**東京電力ホールディングス株式会社福島第一原子力発電所の実施計画
変更認可申請（A L P S 処理水の海洋放出関連設備）の審査状況等**

令和4年7月25日
原 子 力 規 制 庁

東京電力ホールディングス株式会社福島第一原子力発電所の 実施計画（A L P S 処理水の海洋放出関連設備の設置等）の変更認可

東京電力ホールディングス株式会社 福島第一原子力発電所 特定原子力施設に係る実施計画の変更認可申請
(A L P S 処理水の海洋放出関連設備の設置等) に係る審査書案についての科学的・技術的な意見及び考え方（案）

ALPS処理水の分析体制（海洋放出開始前までの体制）

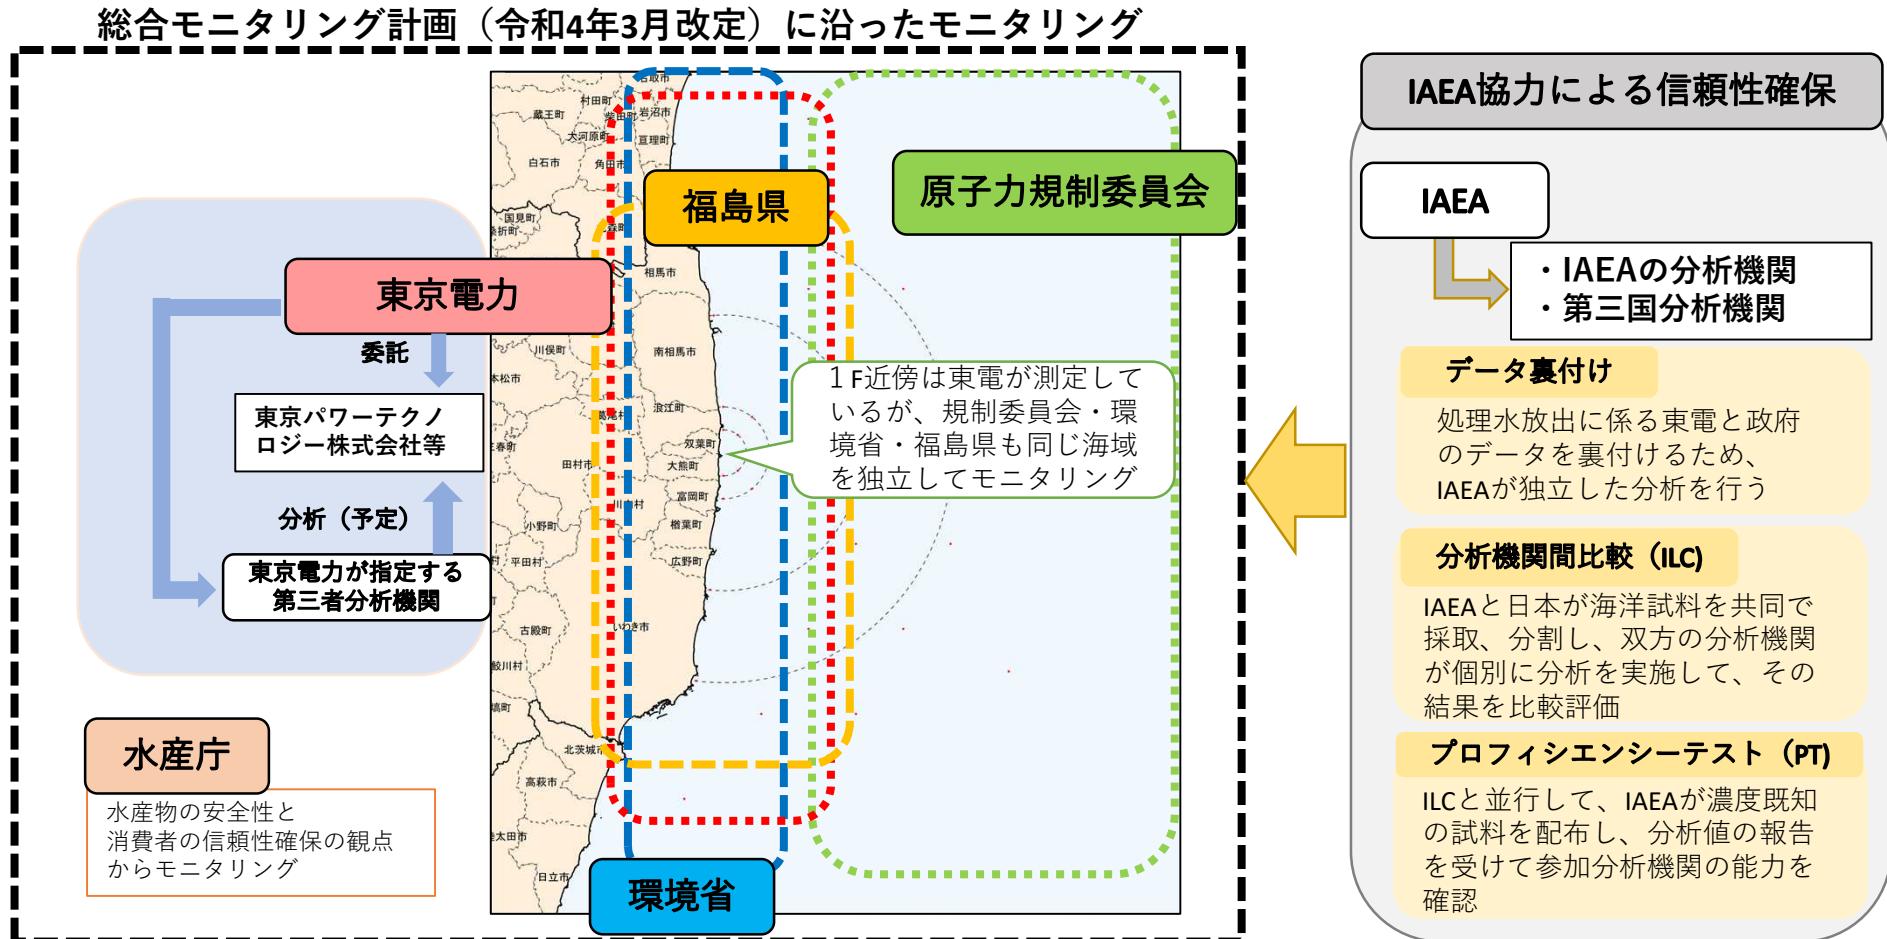
また、前回6月20日の特定原子力施設監視・評価検討会において、井口委員から頂いた御質問「A L P S 処理水の分析について、東京電力のみならず政府の第三者分析機関も含めた国全体の分析体制の全体像を示すこと」に関して、海洋放出開始前のA L P S 処理水の分析体制を別添2に示す。
